5/13 印書第二回、の(池工)

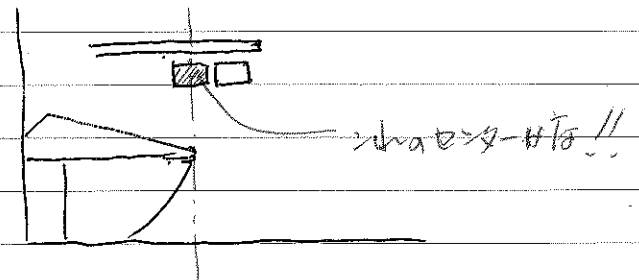
- ① 目録の入口の横梁を外す時...。強度？
トイルと洗面所の壁に横梁補強の必要は？
- ② トイルの窓の下の縦柱以外に太いものに
お直し！ 切り替時の強度は？

- ① 廊下の居根裏へ入り、見立の柱(壊れかたの
反対側)で自アリ被害はありますか？
*台灯を改築時の台灯の四方の柱、壁は問題
なかった。
- ② 目張り...階段の下の柱！ 壁の部屋の柱も！
↳ 切替「木」にしたいが、

洗面所暖房種の取付位置について

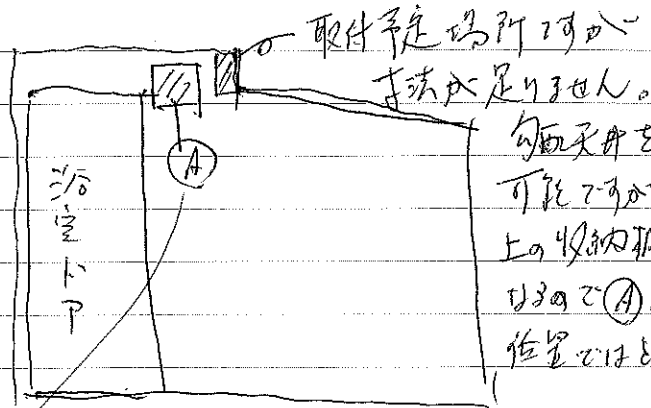
②ユニットバスはユニット的に取付可能か?
特に天井換気扇もOKですか?

③白アリ喰いの柱梁よろしく!!

①OKです。

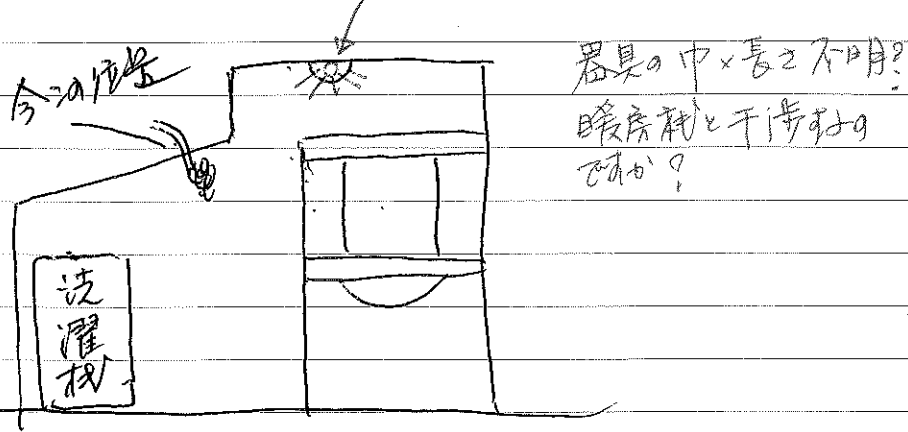
Q①. 旧湯沸ユニットの白壁(コンクリートベース)は
バラして下さい。

Q② ワンクブワワのロフト購入分で家事室の床も
おぼろぎの床は“”の床を延長で一部では
いいですか。

Q③ 洗面室と同じの角の柱を白アリ喰い下り
補修して下さい。

Q④ 多入を入水子家事室と同じの壁位置は
今の柱でいいですか。
(100mm位中へ壁を入水子がこの真間に交す位)

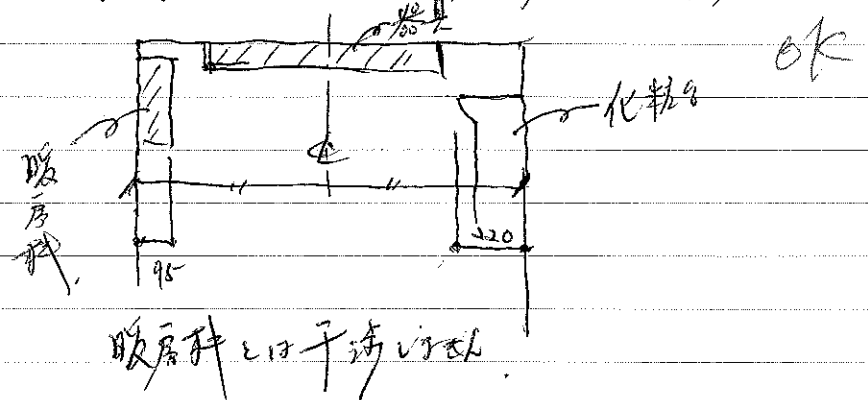
2. 洗面所の照明の位置は変更したい。
可なりとん。
お決まりは L700 W142 H92 2-3

暖房料と化粧台のおおさの位置はメモして
照明の取付け位置は壁のセロ一揃い分けて欲しい。

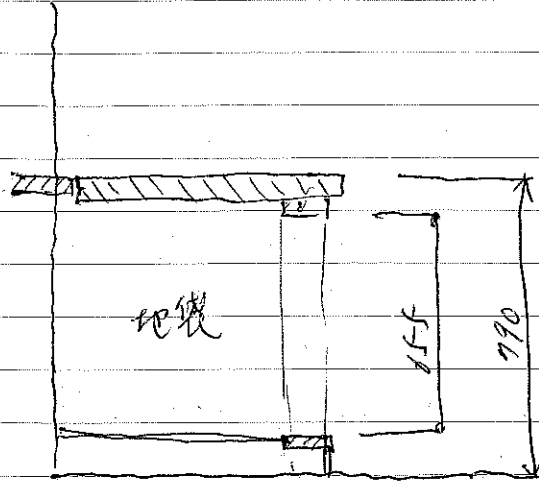
4枚建具の高さは紫居・鴨居内法 H655で調整し可。

家具室と浴室との間の扉702向に毛書し可。
 200研究下。 5/19

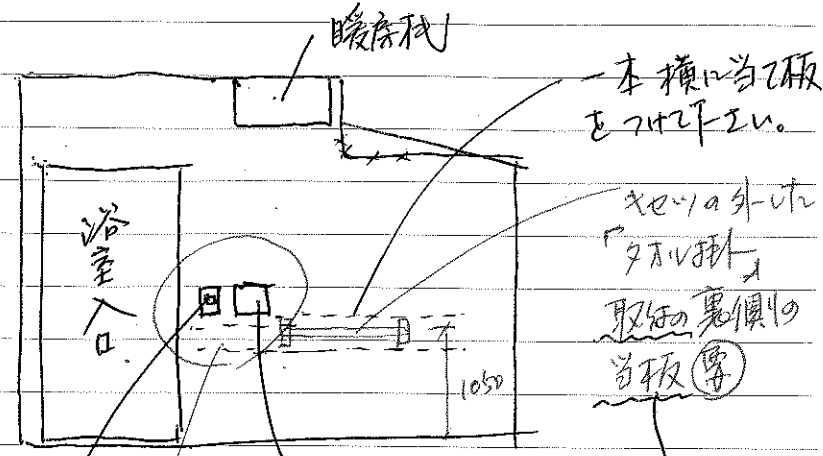
- ここは
- ① 浴室照明SW
 - ② 給湯器サブリモEV SW
 - ③ 暖房機用SW

②③④ どの107-107
 ... 202付可 1000 様

② 107のカウチ-06付可 (上下に付可)

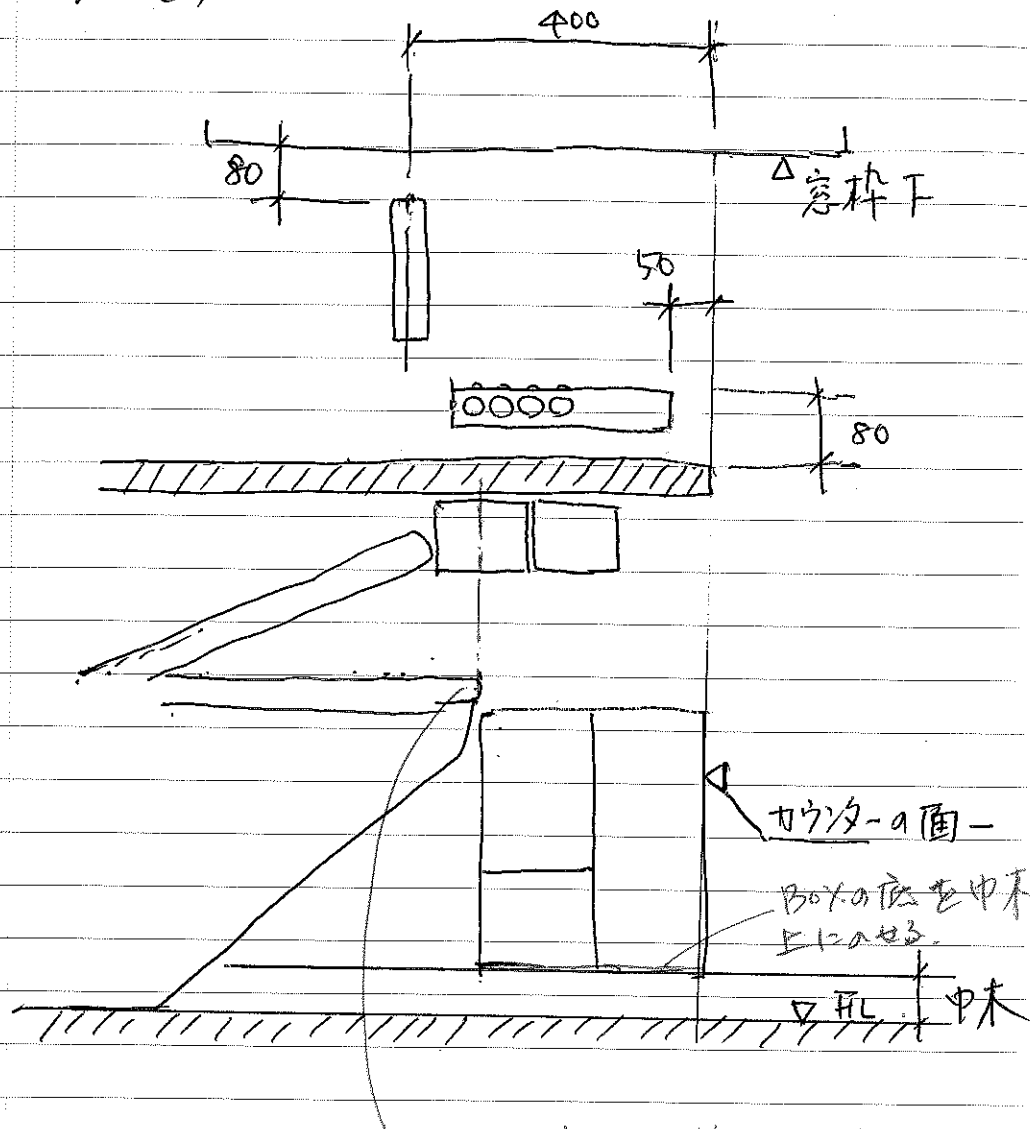
② 台所の照明の位置
器具をハウスの天井に... 取り付けたい。
いもはありませぬ。
よくよく確認しなさい。

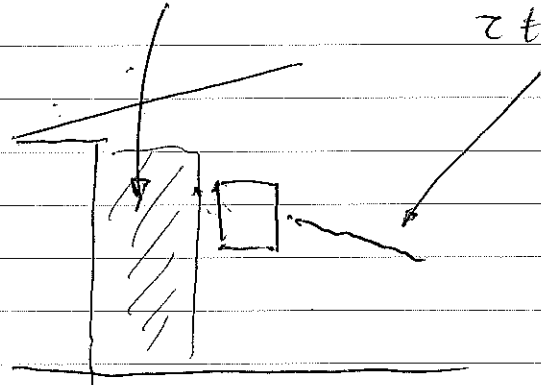
① 文相... 敷居のスパス木の余ってはいませんか?
* 陸敷の引戸の下からはかかれています!!

② 小便器の隠し扉 --- 取付け前に雰囲気
見てほしい。 → きりくろ にはか、
大丈夫か?
